Møde i RAV-Viborg (Rådgivende Arbejdsgruppe Vandløbsindsats)

Dato: 19. maj 2014

Sagsnr.: 14/29348

Kvittering for kommentarer som opfølgning på RAV-møde den 14. maj

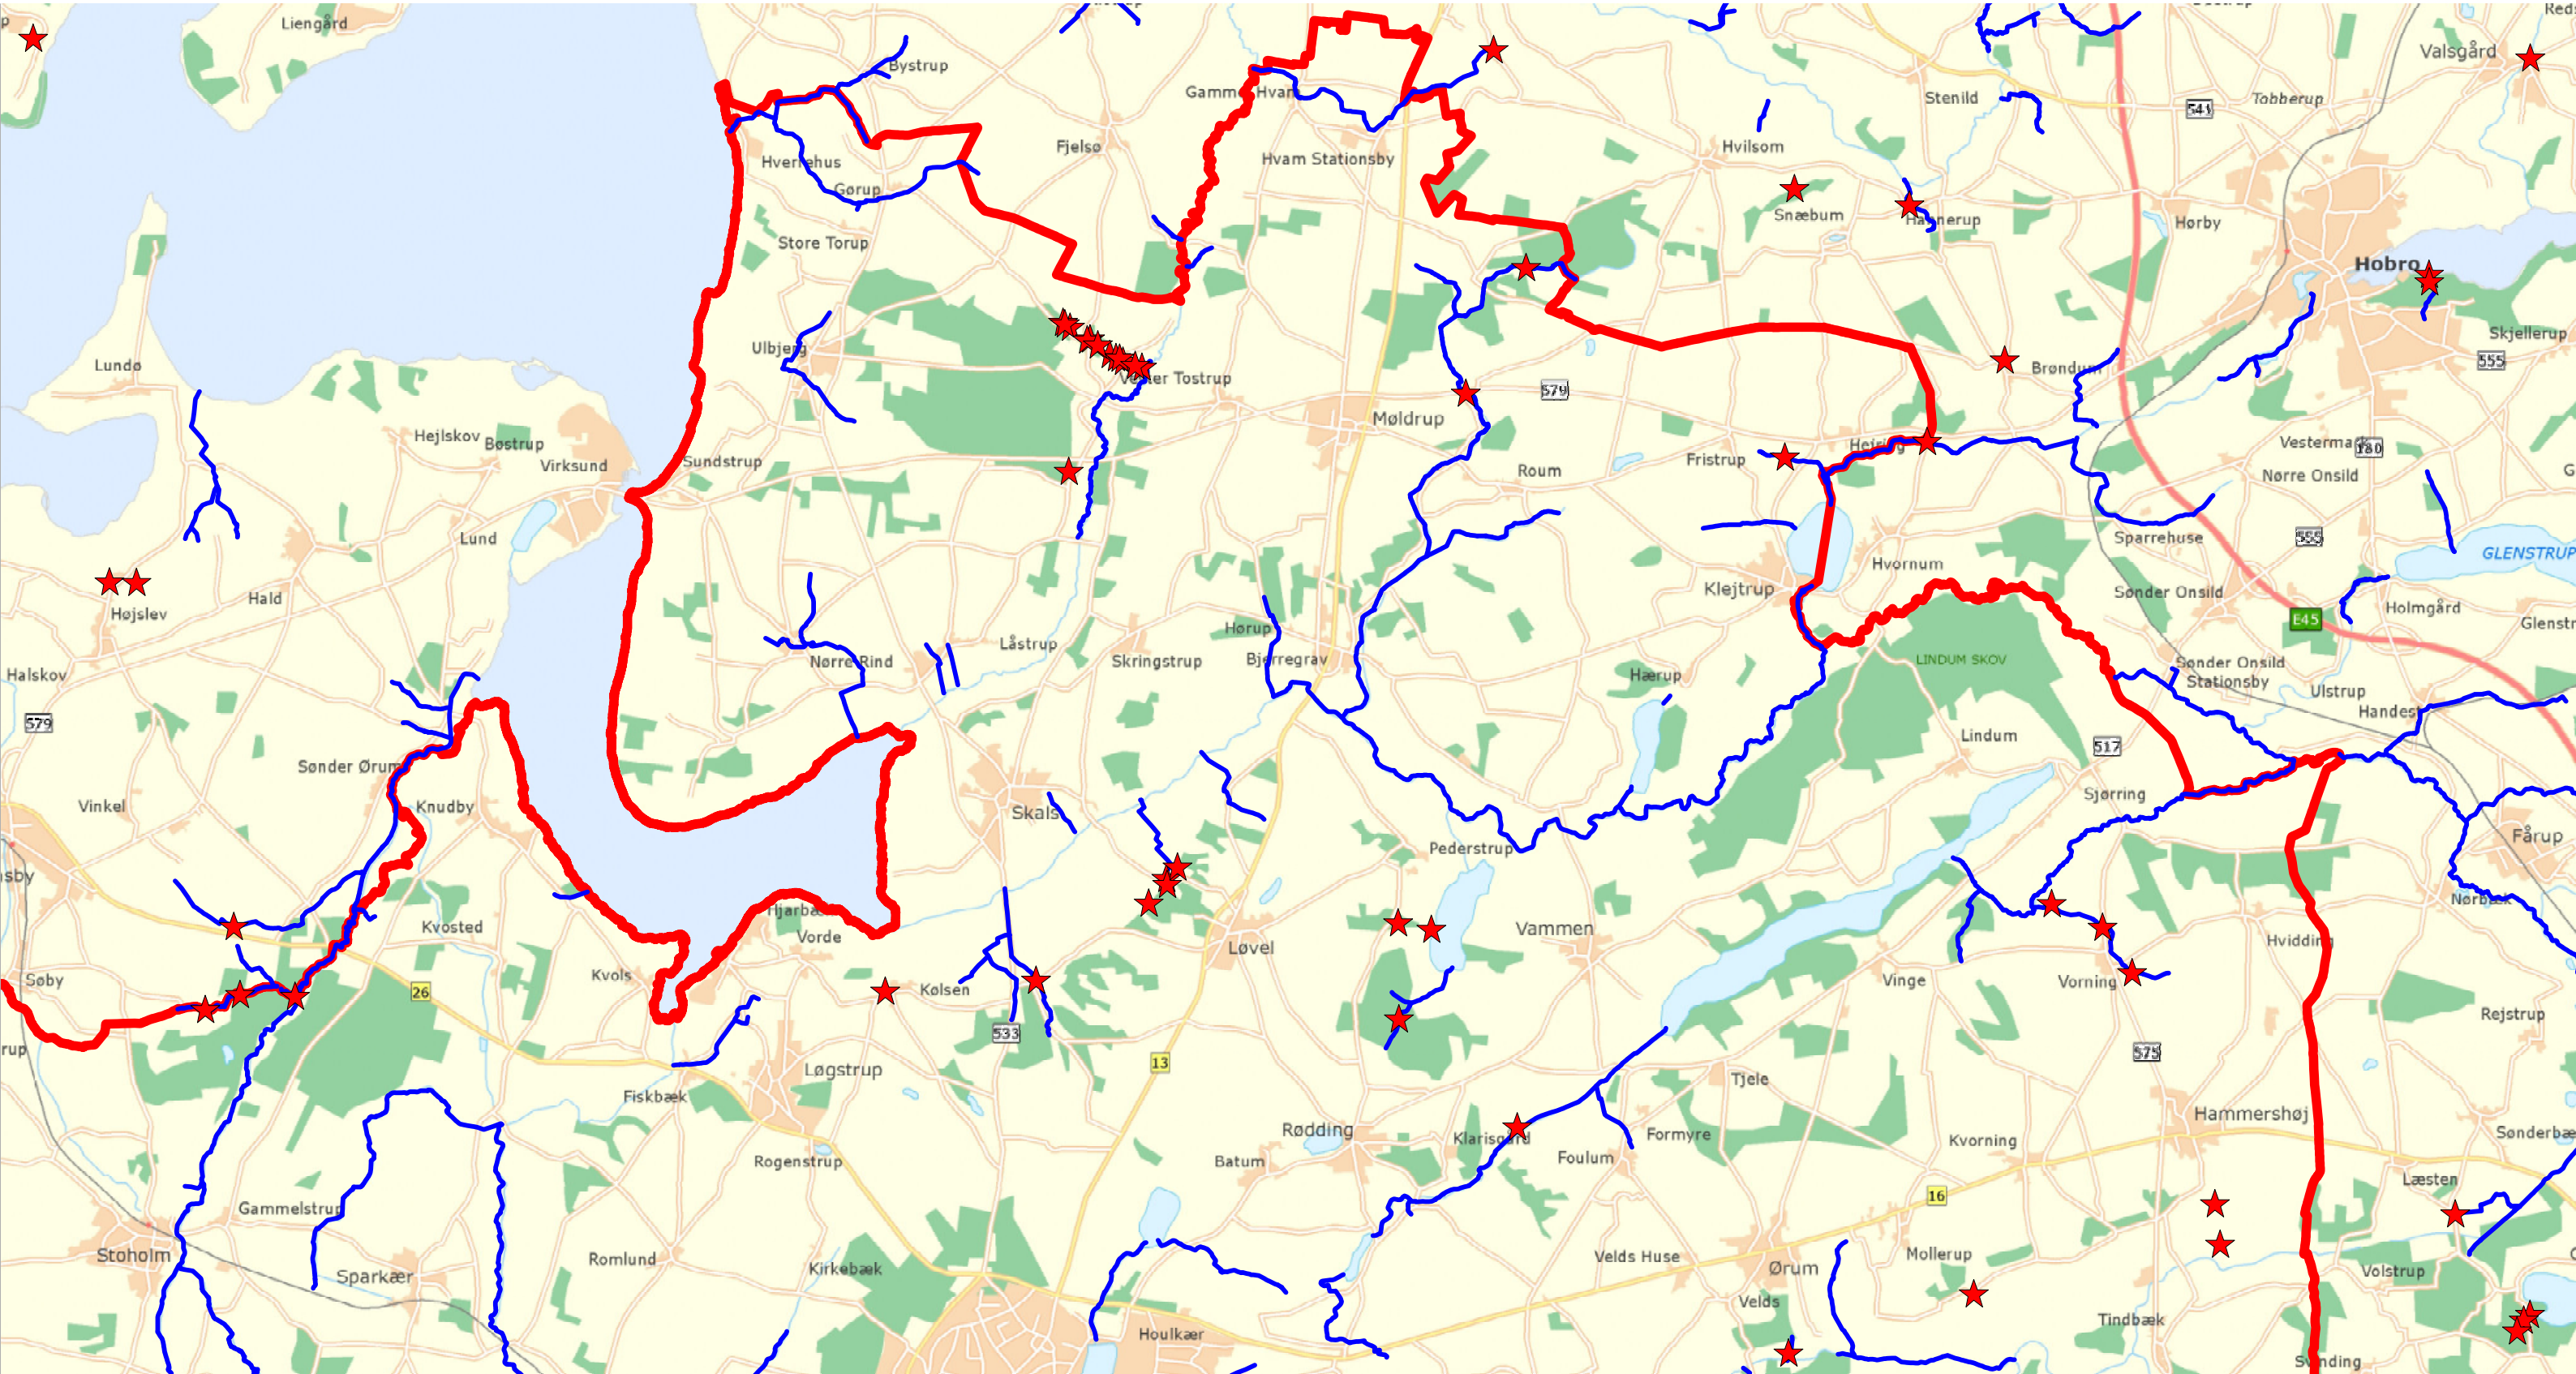
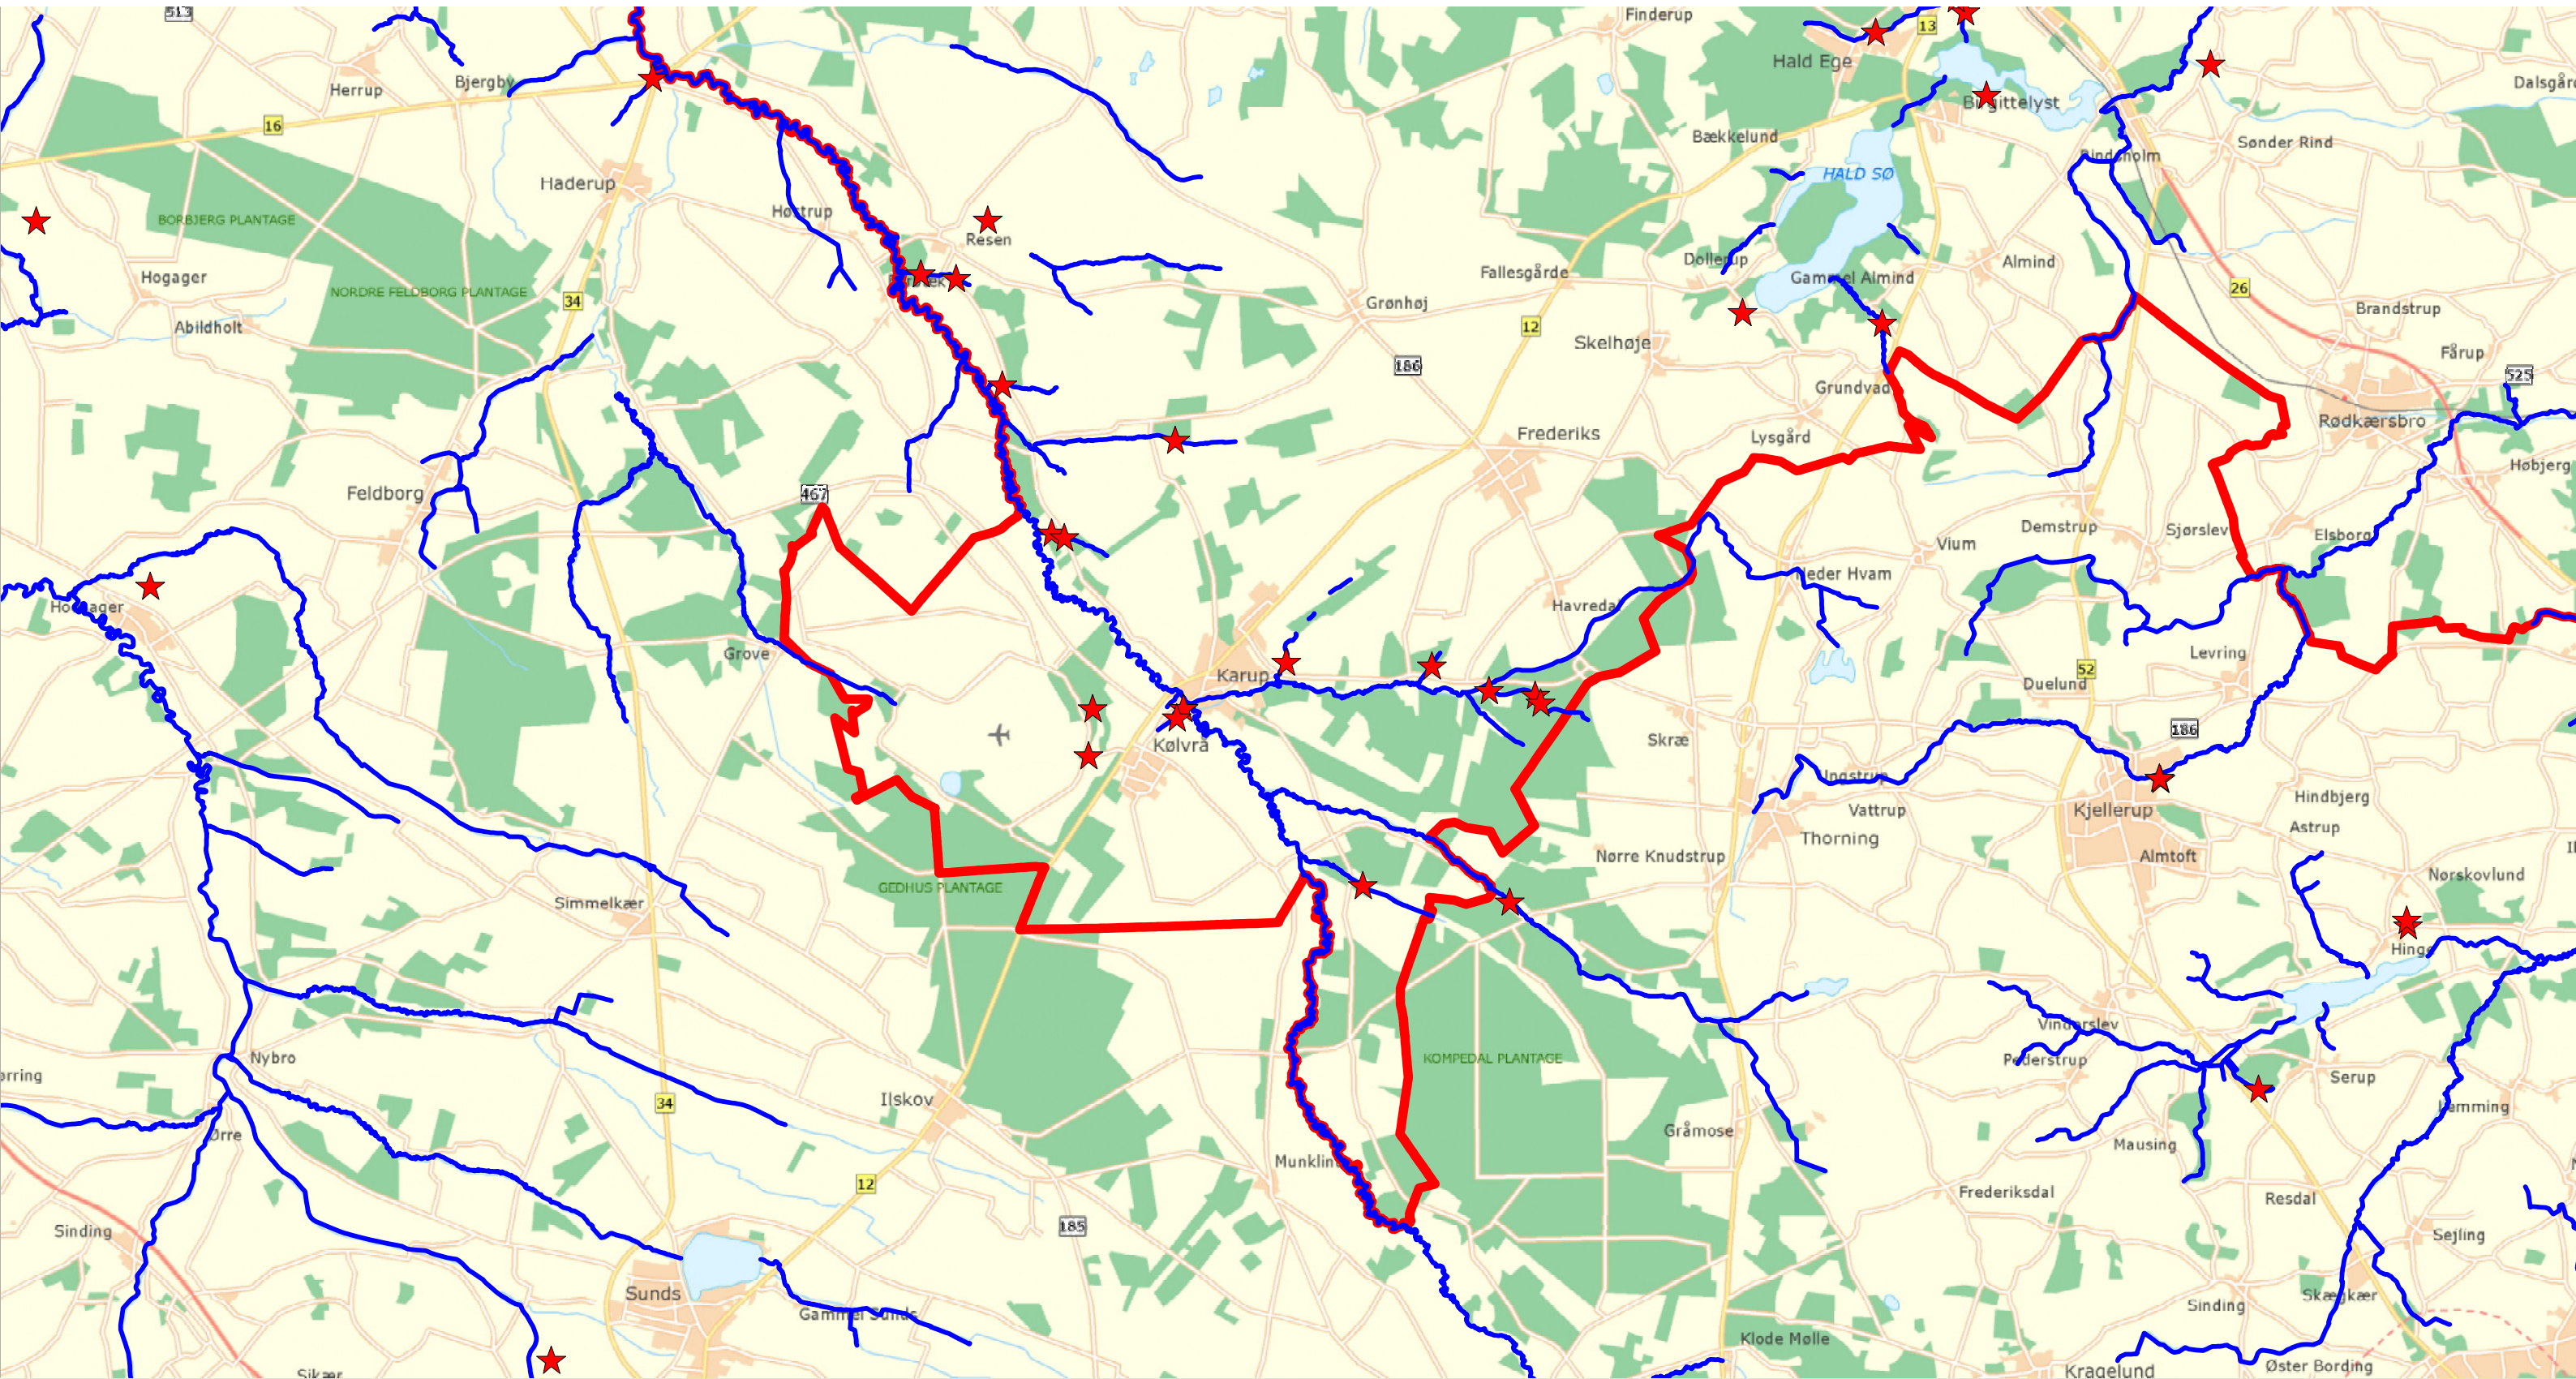
RAV-Viborg var enig i ikke at prioritere Søgård Bæk ved Daugbjerg, hvor bækken forsvinder i en kalksprække i jorden for at dukke op igen nogle hundrede meter væk (er angivet som en spærring i Naturstyrelsens kortværk). Der var også støtte til tanken om at restaurere den øvre del af Nørreå.

Ejstrup bæk. Gode ide at gøre en indsats, men indsatsen skal begynde helt nede ved udløbet i Jordbro å, hvor bækken forløber diffust gennem forskellige grave og sivområder. Der er ikke mulighed for passage for større fisk i dag. Ved bestandsanalysen i 2007 blev bækken ikke befisket, da DTU-Aqua ved en besigtigelse er klærede den fisketom.

Præstegårdsbækken. Vigtigt at få løst spærringen ved Minilandsbyen, men det indgår i andre projekter i kommunen. Den eksisterende faunapassage fungerer ikke og har aldrig fungeret. En løsning skal gerne dels give passage, dels indeholde gode gydemuligheder i selve løsningen, da der er stort brug for yngel i den øvre del af Jordbro å.

Det underjordiske løb af Søgårdsgrøften bør bevares, da det er en naturlig tilstand.

Der er yderligere en stjerne på kortet, vist nok ved vejunderføringen ved kirken, men denne underføring udgør ikke noget problem.

Jordbro å's øvre løb. Her er fin vandføring, godt fald og mange skjul, men på trods af det var strækningen ved bestandsanalysen i 2007 fisketom. Stationen har nr. 22.08.1.

Der er masser af skjulesten, men der mangler grus, som der er fine muligheder for at udlægge fra Lånumvej og ca 500 meter nedstrøms. Det er vigtigt, at der produceres noget yngel her øverst i Jordbro å, da der er fine opvækstmuligheder nedstrøms, men for lidt strøm til gydning. Denne opgave bør have høj prioritet.

Mønsted å er ikke med på kommunens indsatsliste, men hvis spærringen ved Mønsted dambrug ikke fjernes i anden sammenhæng, bør dette tiltag have høj prioritet.

Rævind bæk er med på Naturstyrelsens kort, men ikke på Viborg Kommunes plan. Her ligner situationen Jegstrup bæk. Bækken har et fantastisk potentiale, som slet ikke kommer til sin ret på grund af okkerproblemer. Vi har for 4-5 år siden fremsendt en rapport fra gennemgang af hele bækken, og genfremsender den gerne.

Fiskbæk Møllebæk er på Naturstyrelsens kort, men ikke med i Viborg Kommunes planer. Det er en fin bæk, der er en lille smule gydning nede i Fiskbæk by, mens de øvre dele er ødelagt af sand. Der bør gøres noget ved sandudskylningen fra et eksisterende drikkested og der bør udlægges gydegrus og skjulesten.

Viborg Sportsfiskerforening opfordrer til, at denne bæk tages med på indsatslisten.

Skravad møllebæk. Underføringen under Skivevej ved dambruget er med på Viborgs liste, men anses ikke for at være et problem. Der er et lille problem ved en rørunderføring ca 10 meter opstrøms vejen, men det løser Viborg Sportsfiskerforening med en smule grus, når vi alligevel skal udlægge grus om kort tid.

Men der er brug for en indsats på de øvre dele. Underføringen under Havrisvej er det største problem, da faldet er alt for højt og bør ændres fuldstændig. Nedenfor Havrisvej er bækken gravet for bred og er en lige kanal, som bør genslynges.

Løvel Møllebæk. Dette vandløb er ikke med i Viborg Kommunes prioritering, men vi opfordrer til, at det kommer på listen. Der er angivet forskellige spærringer på Naturstyrelsens kort, men efter vores mening er de tre vejunderøringer ikke problemer. Kun opstemningen til det lukkede dambrug er et problem, og det bør løses. Det koster stort set ikke noget, og kan løses af kommunen uden at komme i vandplanerne.

Rind bæk er på kortet men ikke på Viborg Kommunes liste. Det er en fin, lille bæk med et helt usædvanligt godt fald. Der bør udlægges grus og skjulesten flere steder mellem Rind by og engene ved fjorden. Viborg Sportsfiskerforening har tidligere fremsendt en rapport fra en gennemgang af bækken, og gør det gerne igen.

For de fleste vandløb er forvaltningen enig i de anførte kommentarer. De fleste af forvaltningens overvejelser om fysiske indsatser svarer således til jeres kommentarer.

Konkret nævner I desuden, at der skal ske en indsats i Fiskbæk Møllebæk. Forvaltningen er enig, og en indsats i Fiskbæk Møllebæk vil derfor indgå i de videre overvejelser for indsatsen i 2. vandplanperiode.
